**KOMENDA WOJEWÓDZKA
PAŃSTWOWEJ STRAŻY POŻARNEJ
w KRAKOWIE**
30-134 Kraków, Zarzecze 106

WZP.2370.33.51.2023

WYKONAWCY
uczestnicy postępowania na budowę strażnicy Komendy Powiatowej
Państwowej Straży Pożarnej w Wadowicach wraz z Jednostką
Ratowniczo-Gaśniczą

Stojak na rowery.

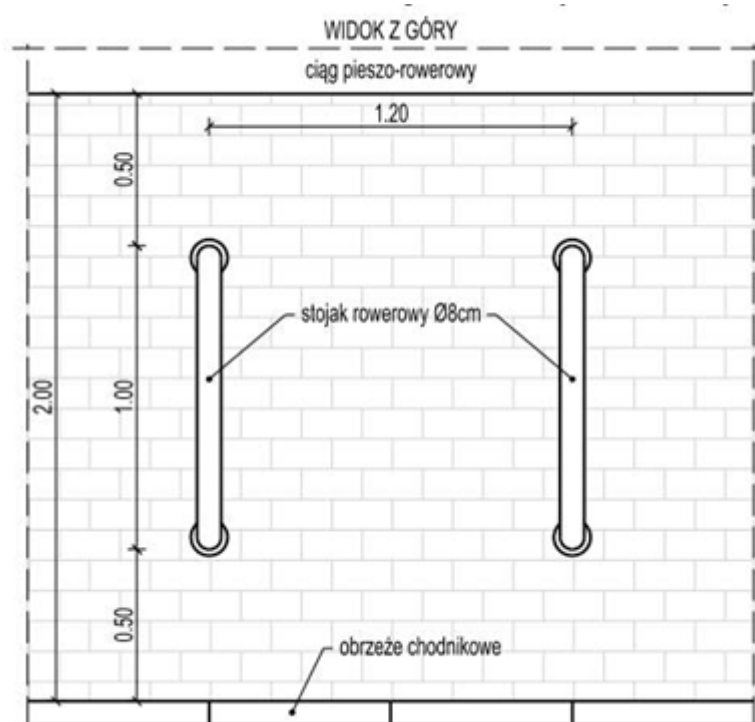
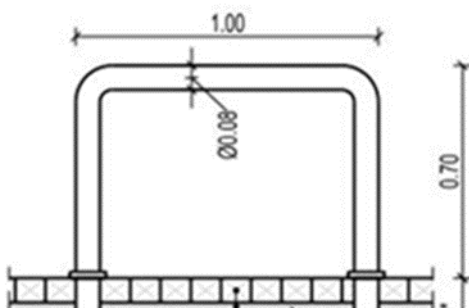
Pytanie 3

Czy w ofercie należy uwzględnić stojaki na rowery? Jeżeli tak prosimy o podanie ich parametrów.

Konstrukcja w formie pałaka (odwróconej litery U) wykonana z rury stalowej nierdzewnej o średnicy 8 cm i grubości ścianki od 2,9 do 3,2 mm oraz długości 1,0 m i wysokości nad nawierzchnię 0,7 m, umieszczany w kotwach betonowych na głębokość co najmniej 0,35 m. Posadowienie zgodnie z rysunkiem 09 – stopa fundamentowa nr 1

Kosze na śmieci np. na wzór INOX

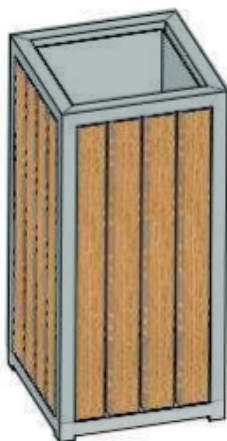
Pytanie 6

W przedmiarze pojawiają się 3 sztuki koszy na śmieci. Brak informacji na ten temat w dokumentacji. Czy w ofercie należy uwzględnić zewnętrzne kosze na śmieci? Jeżeli tak prosimy o podanie ich parametrów.

Kosze na odpady o konstrukcji z profili 35x35mm i płaskowników stalowych nierdzewnych oraz drewna jesionowego impregnowanego i olejowanego.
